#### 4.2 採泥調査による対比

## 4.3. 既存地質文献との対比

## 5. 検討結果

図-4.15 敷地前面海域の海底地質図

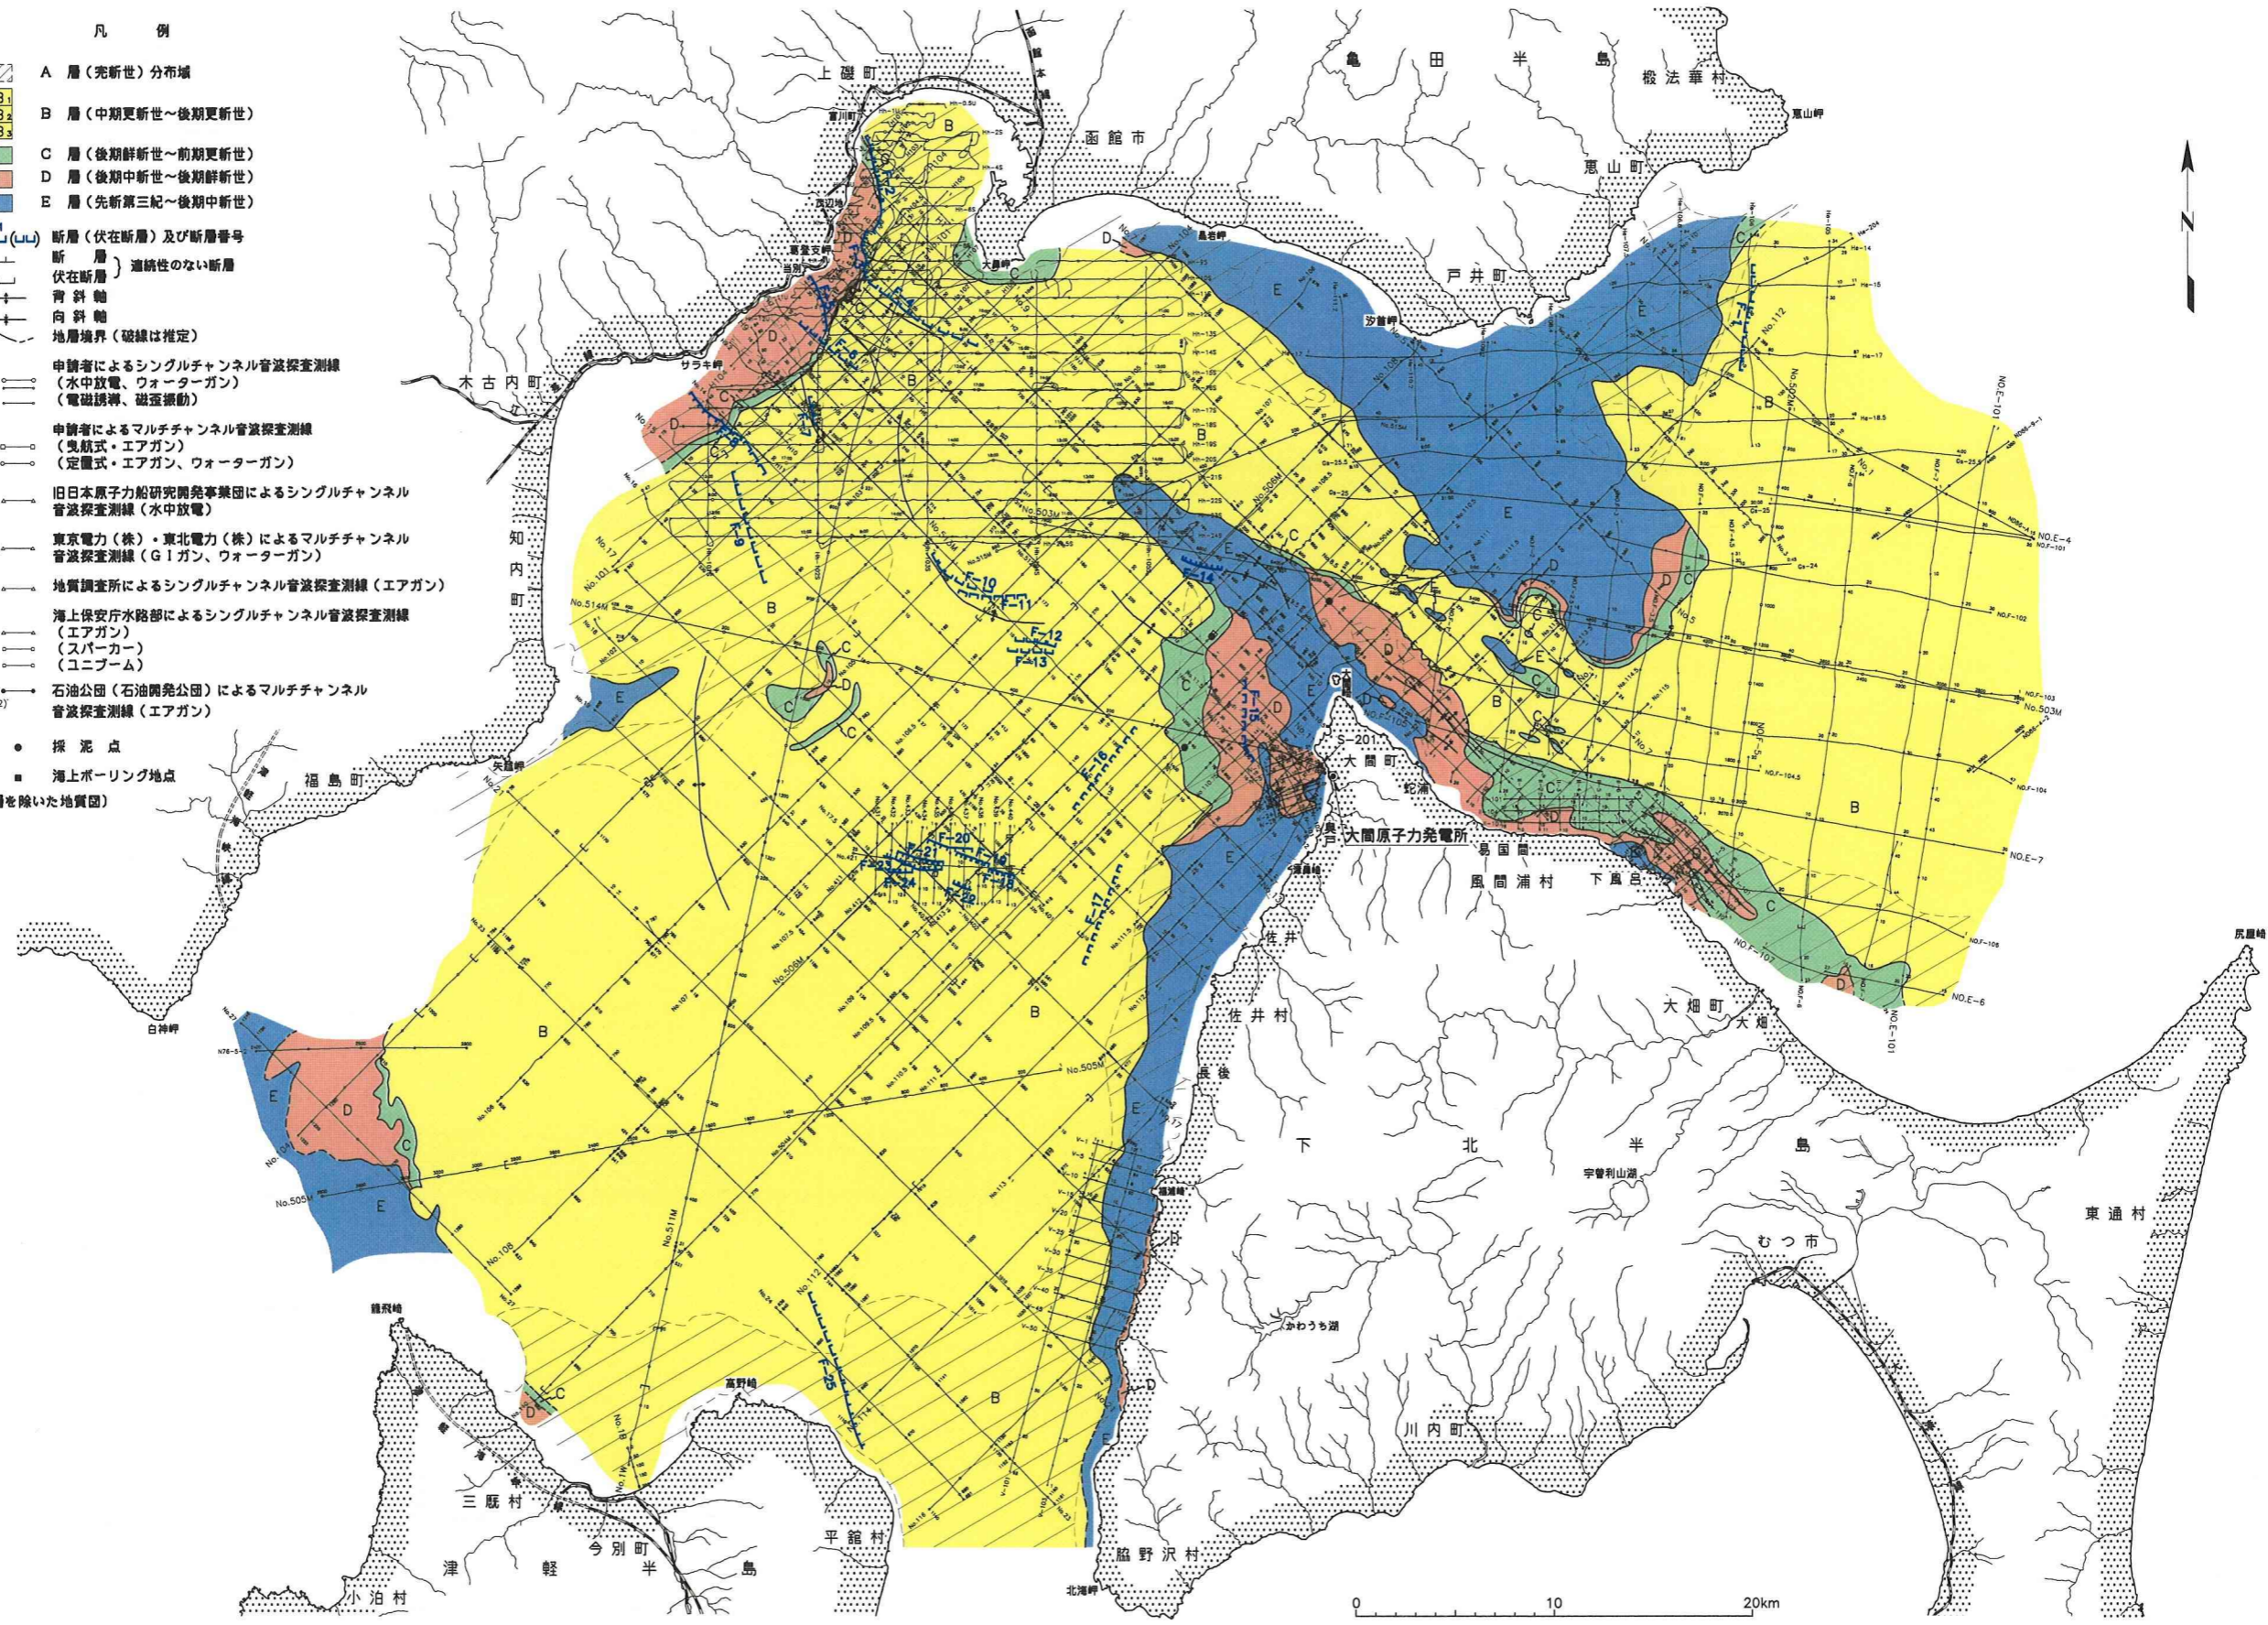
これらの検討結果をまとめ、敷地前面海域の海底地質とその周辺陸域の地質の層序対比を表-4.1に、敷地前面海域の海底地質図を図-4.15にそれぞれ示す。
